Serieneinführung ECO Plus 3... der Countdown läuft!

Am 15. Mai 2015 startet die Serieneinführung der neuen 9t - ECO Plus 3 Lagertechnologie mit der Umstellung der Ausführungen mit Einpresstiefe 120 und Scheibenbremse (ET 120-Wheel End).

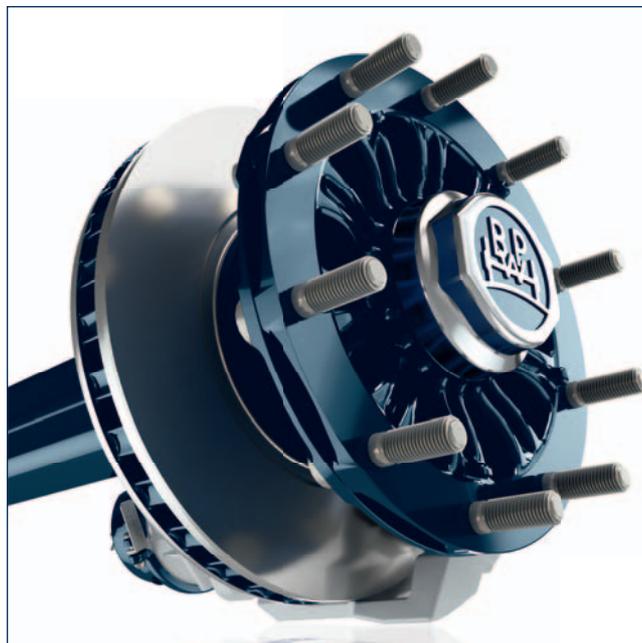
Mit der Einführung des neuen Wheel Ends ergeben sich folgende Änderungen bei den ET 120-Ausführungen:

- ⊙ Alle scheibengebremsten Ausführungen werden mit einem Polrad ausgerüstet und sind somit für die Nachrüstung eines ABS-Sensors vorbereitet
- ⊙ Der Einheitsradbolzen mit einer Länge von 93 mm, der in 2012 mit ECO Air COMPACT eingeführt wurde, kommt jetzt bei ECO Plus 3 Achsen zum Einsatz (siehe auch BPW NEWS 72551204, QR-Code unten: „Neuer Radbolzen für ECO Air COMPACT mit Scheibenbremse (ET 120mm)“, 2012)
- ⊙ Bei den ECO Plus 3 Ausführungen werden Radmuttern nicht mehr vormontiert, sondern auf Wunsch separat mitgeliefert.

Weitere Merkmale sind die Achsmutter mit integrierter Drehmomentbegrenzung, der durchgehende Nabenflansch bzw. die Radanlagefläche sowie das offene Speichendesign der ET 120-Nabe.
